**Avis délibéré de la mission régionale d'autorité environnementale sur la mise en place d'un réseau neige sur les pistes Froide fontaine (Arc 1800) et Arandelières 1 (Arc 2000) sur la commune de Bourg-Saint-Maurice (73)**

**Avis n° 2022-ARA-AP-01348**

**Avis délibéré le 7 juin 2022**

Figure 5: Réseau d'enneigement , source Dossier p.35

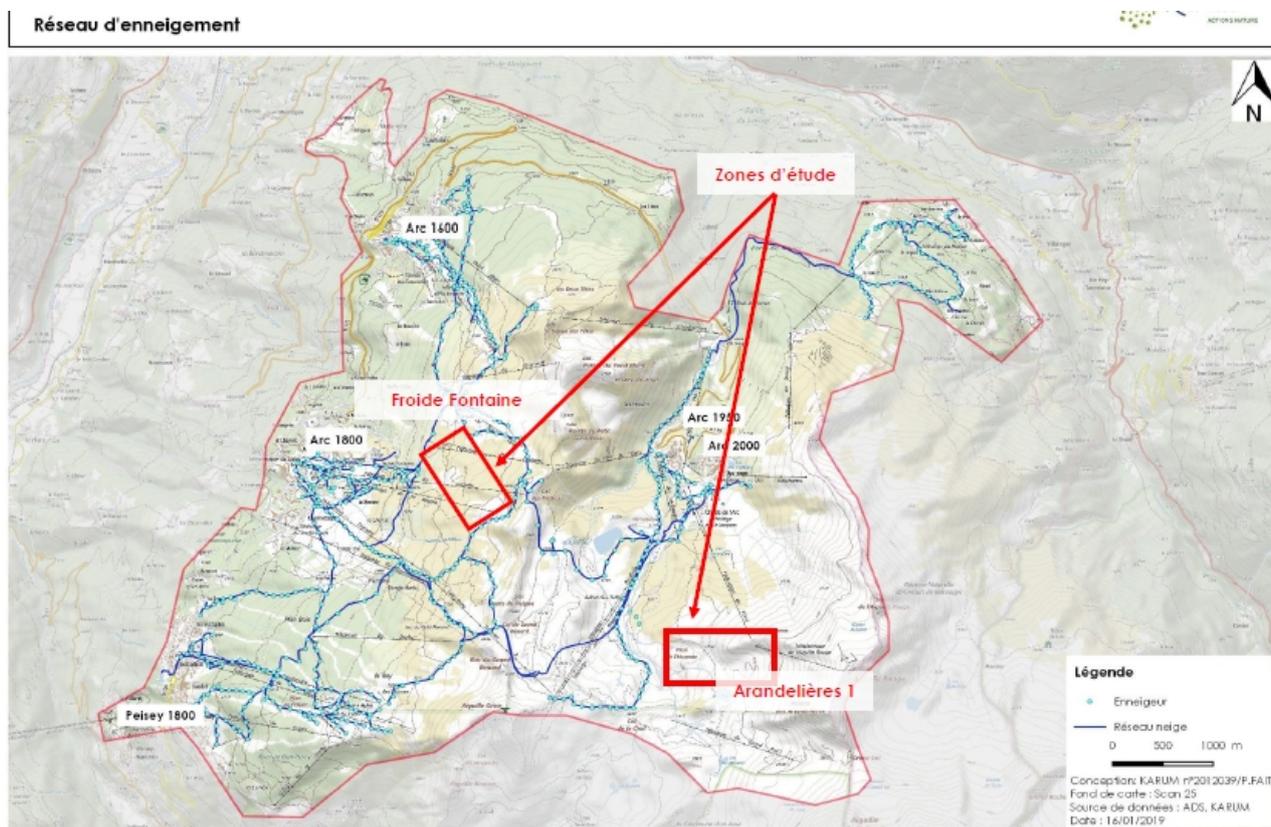
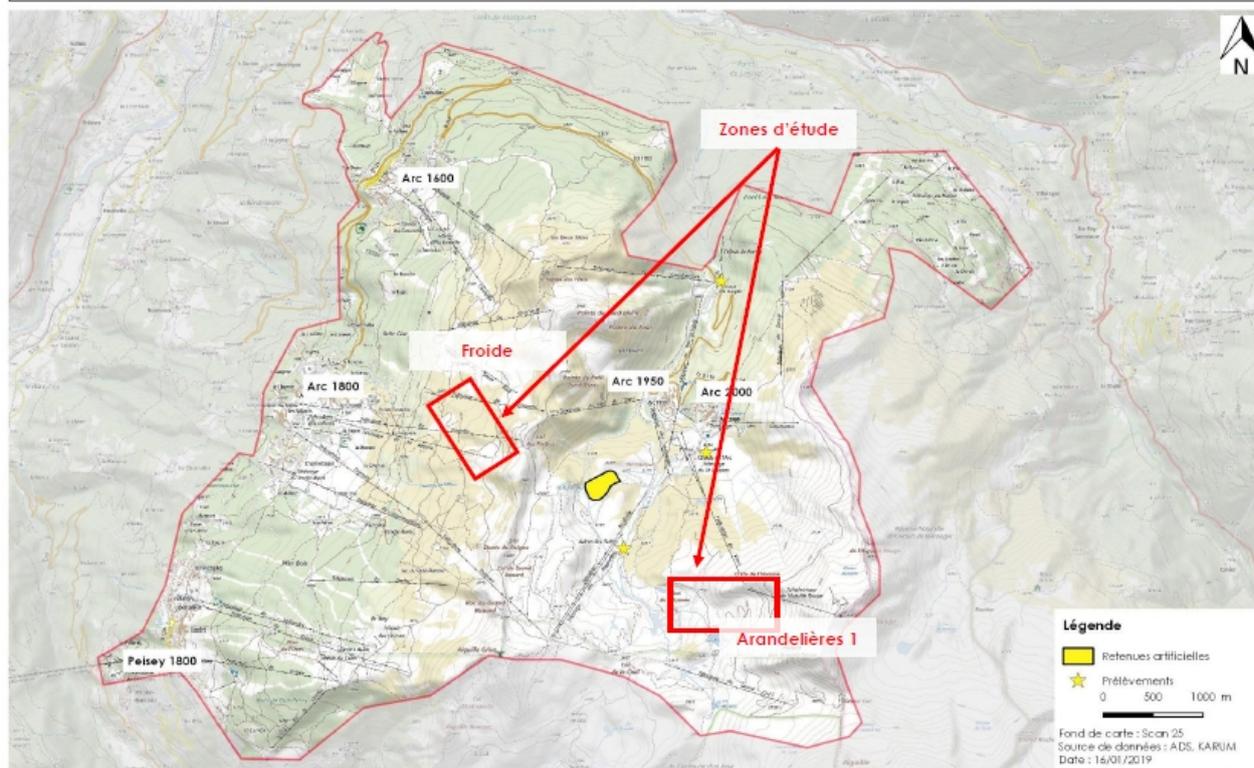
Le dossier page 37 présente une carte du réseau d'enneigement et une carte des sites de prélèvements et des stockages de l'eau. Il serait nécessaire que le dossier soit complété par les prélèvements et stockages effectifs d'eau, et leur évolution dans le temps avec un commentaire explicatif. En effet, ces éléments, instructifs, sont cependant insuffisants pour comprendre le fonctionnement du RNC actuel, son évolution passée, les modalités de remplissage des retenues collinaires, les priorités d'usage, le fonctionnement des usines à neige ...

**L'Autorité environnementale recommande de fournir l'état des prélèvements d'eau pour l'enneigement et l'historique de leur évolution, l'état de la ressource en eau sur le territoire et les situations éventuelles de limitation des usages à l'échelle de la ou des communes concernées, ainsi qu'un état prospectif de la ressource disponible à échéance d'une vingtaine d'années, en prenant en compte le changement climatique.**
